HTTR 原子炉施設の設置変更許可申請に係る
審査会合質問回答
(第6条 火山)

令和元年5月22日

日本原子力研究開発機構 大洗研究所
高温ガス炉研究開発センター
高温工学試験研究炉部

図1 降下火砕物に対する対応フロー

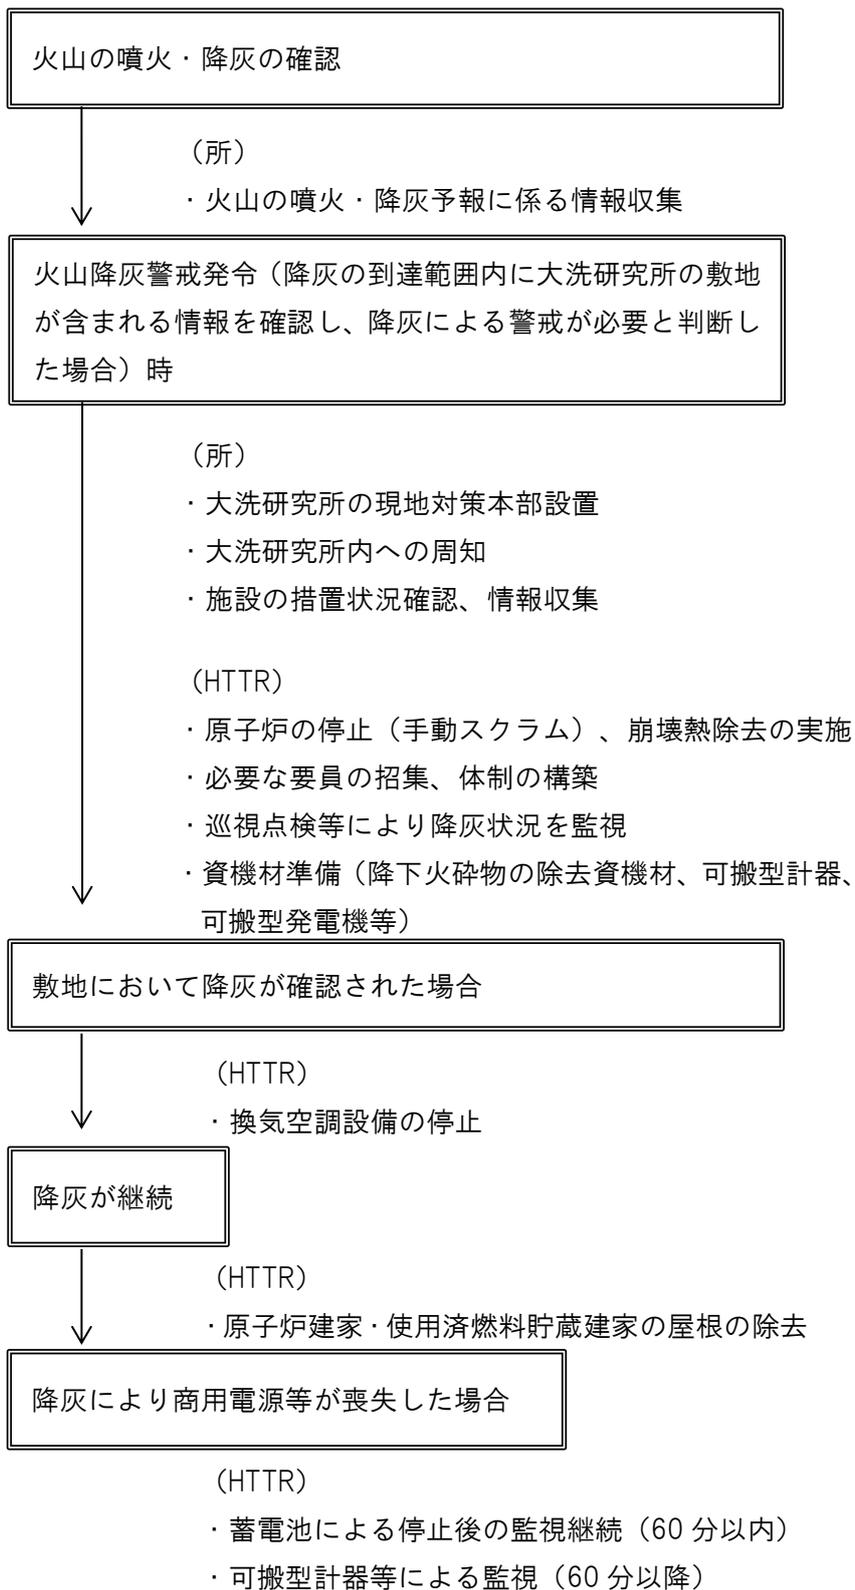
竜巻や火山による外部事象に対して、その発生を検知し事前に原子炉を停止することとしているが、原子炉の停止手段、及び停止後の監視の手段について具体的に説明すること。

降下火砕物に対する対応フローを図1に示す。

火山降灰警戒が発令された場合、原子炉運転中の時は、手動スクラムにより原子炉を停止する。また、HTTR において、降下火砕物の除去作業等に必要な要員を収集し、降下火砕物に対応する体制を構築するとともに、巡視点検等により降灰の状況を監視する。さらに、建家に堆積した降下火砕物を除去するために必要なスコップ、保護メガネ、防塵マスクを準備するとともに、商用電源の喪失に備え、停止後の原子炉の監視を行うために可搬型発電機、可搬型計器等を準備する。可搬型発電機の保管場所を図 2 に示す。

大洗研究所の敷地に降下火砕物の降灰が確認された場合は、原子炉建家内への降下火砕物の侵入を防止するため、換気空調設備を停止する。降下火砕物の降灰が継続し原子炉施設に重大な損傷を及ぼすおそれがあると判断した場合は、建家等の降下火砕物の除去を行う。

降下火砕物の降灰により商用電源が喪失し、さらに非常用発電機による電力供給を行なわない場合でも、原子炉を停止した後は、HTTR 固有の安全特性により、炉心は自然に冷却されるとともに、原子炉冷却材圧力バウンダリの健全性は維持され、原子炉は安全に停止・維持が可能である。このため、降灰による商用電源喪失時等においては、補助冷却設備等への動力源としての電源供給は不要であり、蓄電池からの供給により停止後に必要な監視を継続して行う。また、第 42 条（全交流動力電源喪失）に係る対応措置を行うことで、蓄電池の枯渇後（60 分以降）についても、原子炉停止後に必要な監視を可搬型計器、可搬型発電機等により継続する。蓄電池の枯渇後に必要な監視項目は、以下に示す第 42 条に係る監視項目と同様であり、可搬型計器、可搬型発電機等による監視体系は蓄電池枯渇前までに構築する。
